門川小学校 令和4年度通学路点検箇所一覧

門川小学校(1, 2, 3, 4, 5) 令和4年度 通学路合同点検

草川小学校 令和4年度通学路点検箇所一覧

五十鈴小学校 令和4年度通学路点検箇所一覧

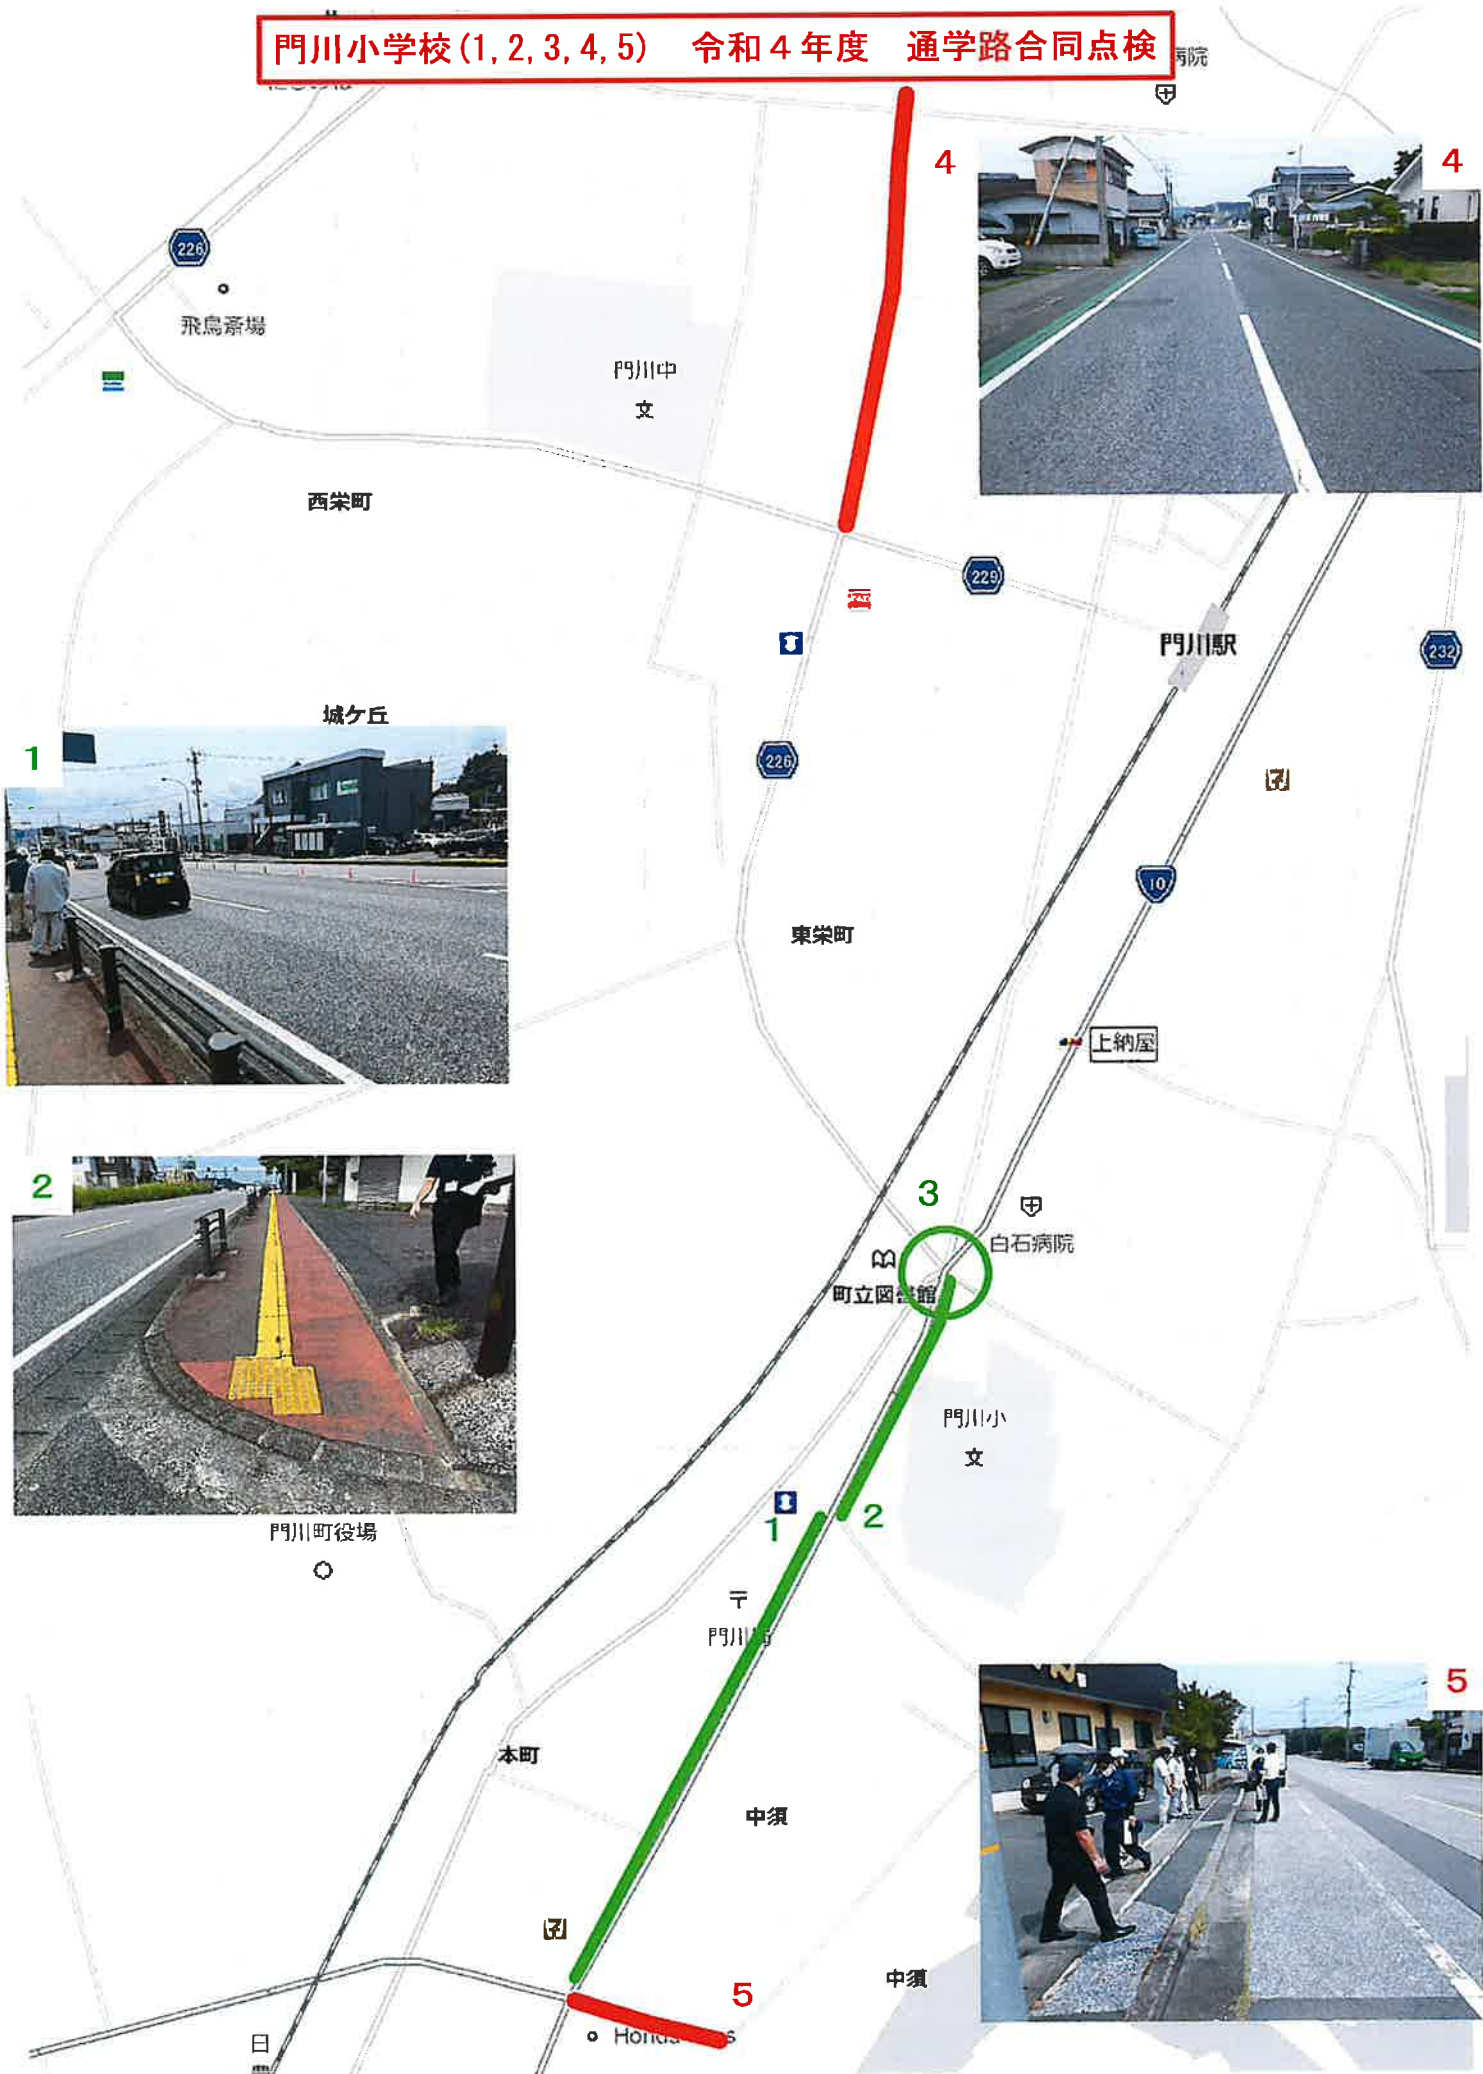
番号	小学校名及び通し番号	危険箇所の位置・形状	対策内容	対応機関
1	門川小学校 1	本町1丁目58の銀行から上町6丁目34-1のコンビニまでの国道10号	上り線側は地下埋設物があるため防護柵の設置が困難である。 下り線側は地下埋設物の埋設位置を試掘等により確認のうえでの対応となる。(実施時期、実施困難かは現段階では未定)	国土交通省
2	門川小学校 2	門川交番横の歩道橋	舗装ブロックの補修を行う。	国土交通省
3	門川小学校 3	門川交番から門川尾末1564-3の花屋までの国道10号の歩道	舗装が著しく傷んでいると認められないため修繕等は困難である。	国土交通省
4	門川小学校 4	西栄町1丁目3-5の旅館から西栄町2丁目32の飲食店の道路	当該道路の舗装修繕工事を計画しているため、舗装工事完了後、交通安全施設の設置を検討する。	建設課
5	門川小学校 5	中須3丁目32の歯科医院付近から中須交差点までの歩道	歩道幅員が狭小のため、歩道拡幅を検討する。	建設課

草川小学校(1,2) 令和4年度 通学路合同点検

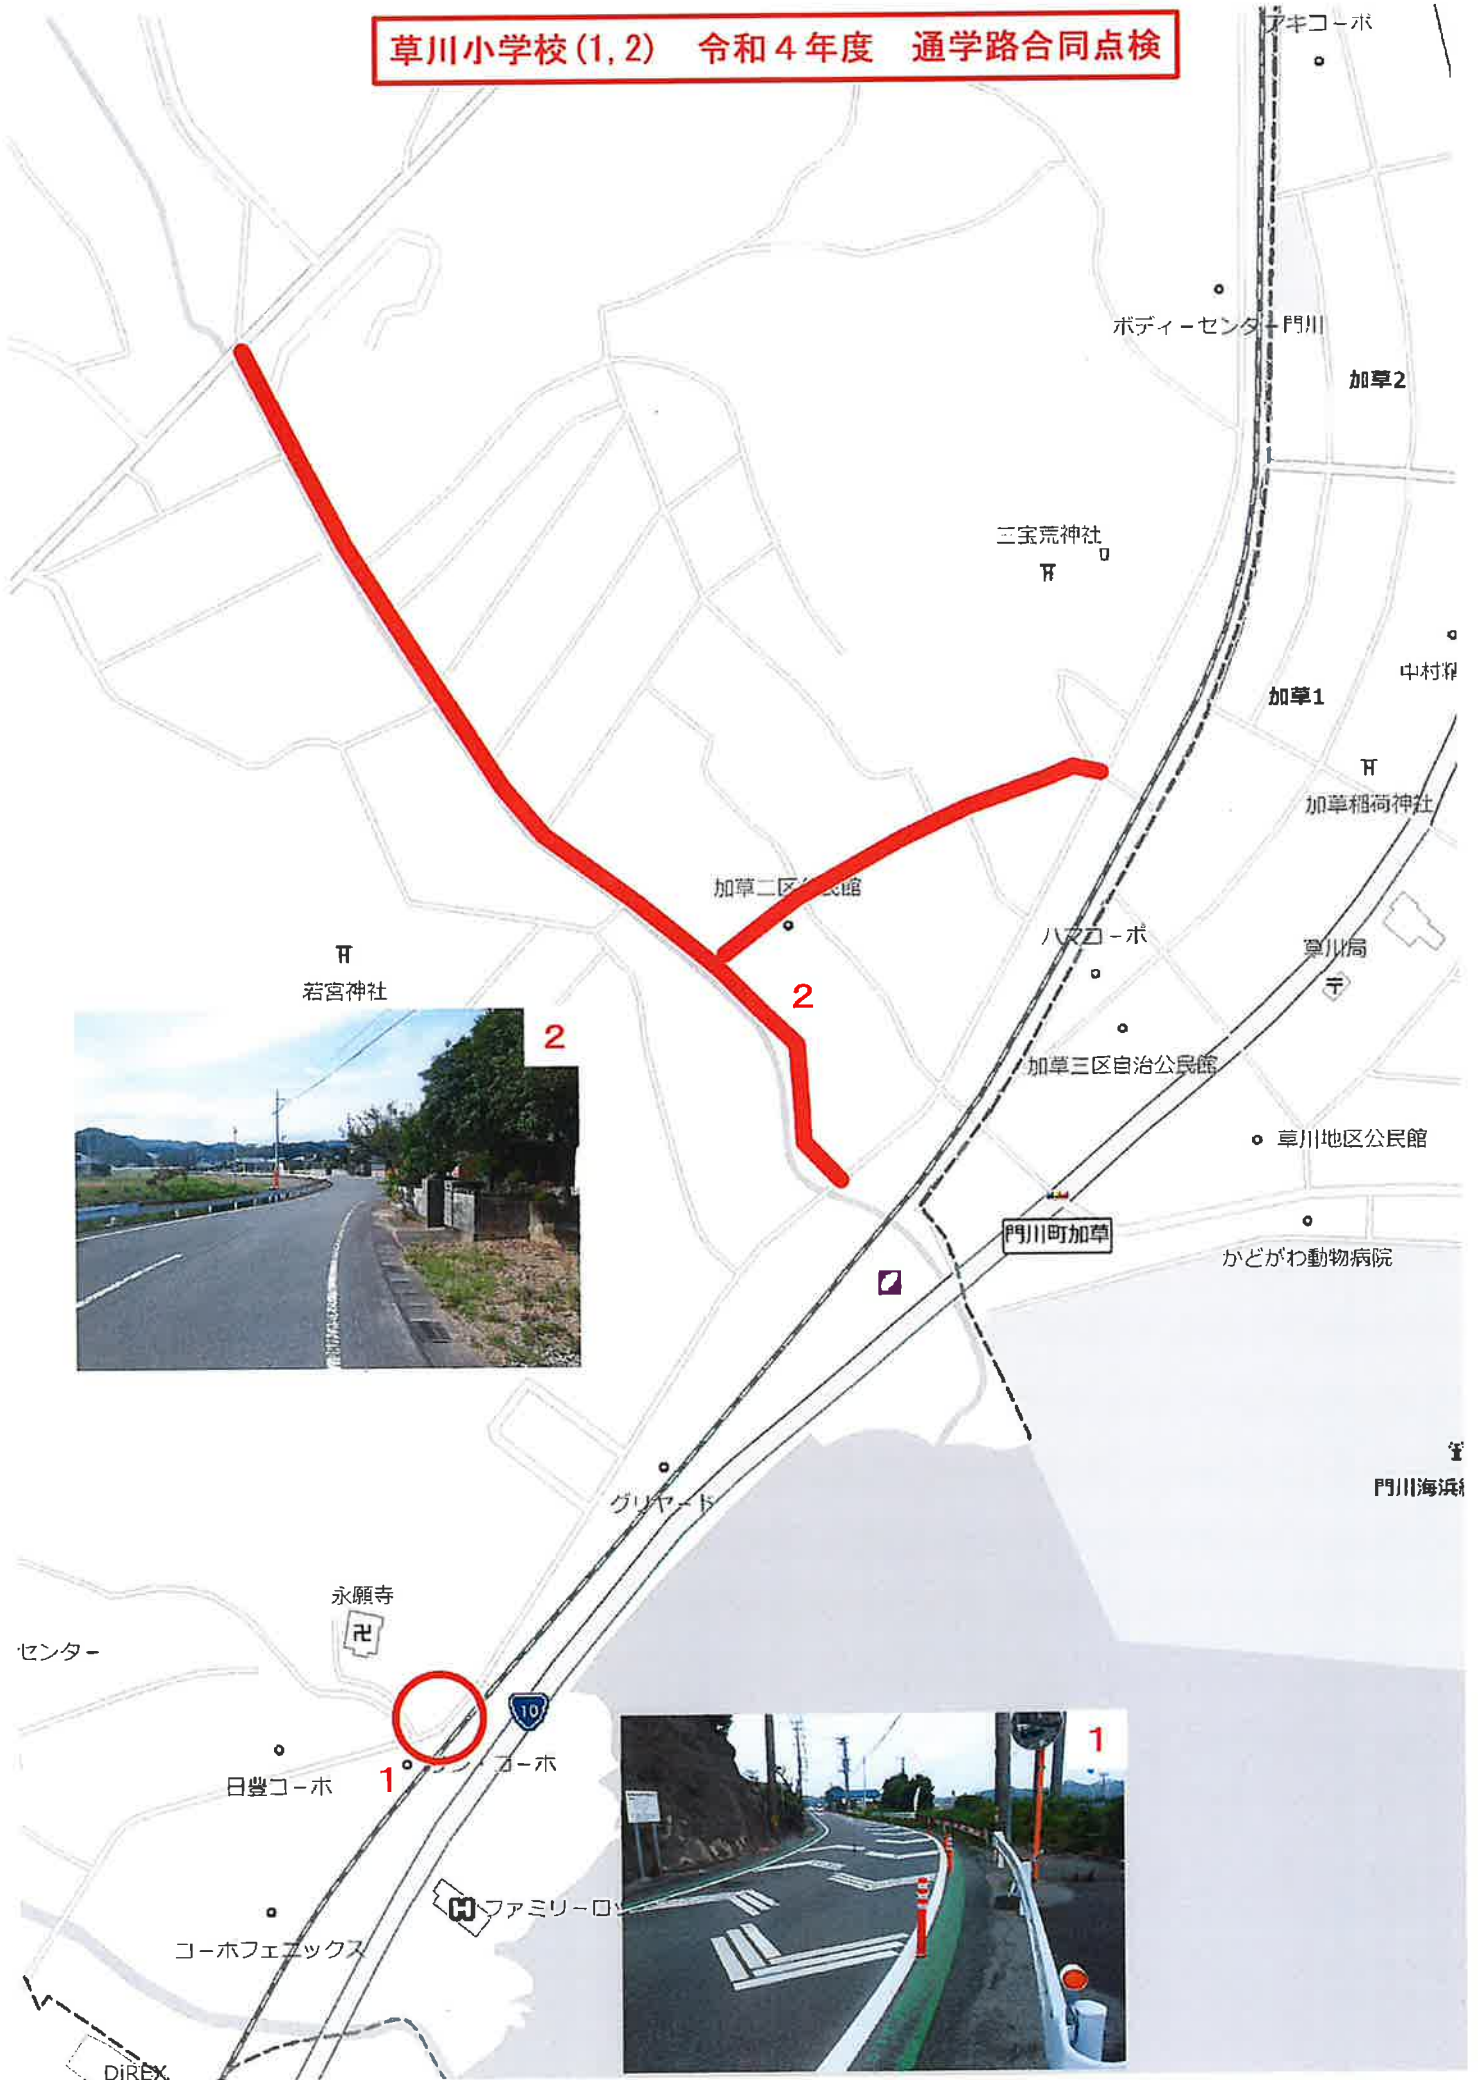
番号	小学校名及び通し番号	危険箇所の位置・形状	対策内容	対応機関
1	草川小学校 1	永願寺下の町道	現在ラバーポールと路面標示を設置しているが、他に整備可能な交通安全対策を検討する。	建設課
2	草川小学校 2	加草共同墓地から本町加草線への道路	当該路線において、歩道幅員の確保が困難であるため、歩道を有する新規道路整備（加草中村線）を予定している。暫定対策として、当該路線の路肩にグリーンベルトを今年度より設置する。	建設課
3	草川小学校 3	歩道橋西側の道路	防犯灯（街灯）については、地区が設置し、それに対して町は費用の一部を補助している。当該場所の電柱には既に防犯灯が設置されており、増設となると電柱の設置からとなるため困難であるとする。	総務課
4	草川小学校 4	庵川東へ向かう県道	当該場所の防犯灯設置については、既に地元区長に相談済だが、電柱から設置する必要があるため、設置は困難であるとする。	総務課

五十鈴小学校(1, 2, 3, 4, 5) 令和4年度 通学路合同点検

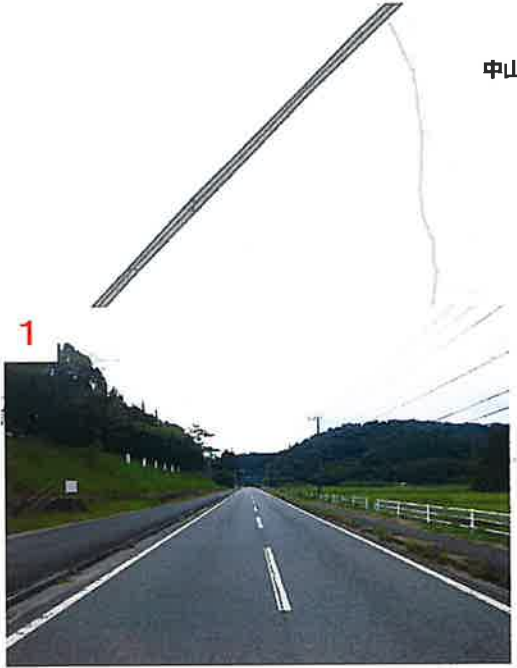
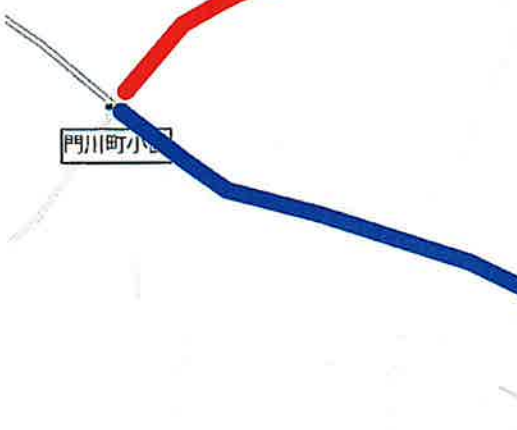
番号	小学校名及び通し番号	危険箇所の位置・形状	対策内容	対応機関
1	五十鈴小学校 1	小園交差点から旧商店までの道路	歩車道境界に防護柵がない区間においては、今年度より防護柵を整備している。 雨天時の水たまりなど、舗装の劣化がみられる箇所は修繕を実施していく。	建設課
2	五十鈴小学校 2	中山神社付近の三差路	県の河川工事による大型ダンプトラックが往来する期間については、児童の一斉下校の際に県で誘導員を配置しており、来年度も同様に対応する予定である。	日向土木事務所
3	五十鈴小学校 3	小園交差点からいすゞ保育園までの国道	令和3年度工事にて区画線設置済である。 抜本的な対策は、将来的な道路改良工事と併せて検討していく。	日向土木事務所
4	五十鈴小学校 4	城ヶ丘から下り道と門川中からの上り坂が交差する信号のない横断歩道	現場実査の結果から現時点においては、交通安全施設のさらなる増設は困難であるが、今後も交通安全施策について検討する。また、暫定施策として、当該箇所より南側の横断歩道を利用するように児童生徒に継続して指導を行う。	日向警察署
5	五十鈴小学校 5	大字門川尾末2336-1店舗付近の歩道（388号線）	令和5年度新規事業化を目標に調整中であり、事業化初年度は、用地測量業務等を実施予定である。	日向土木事務所
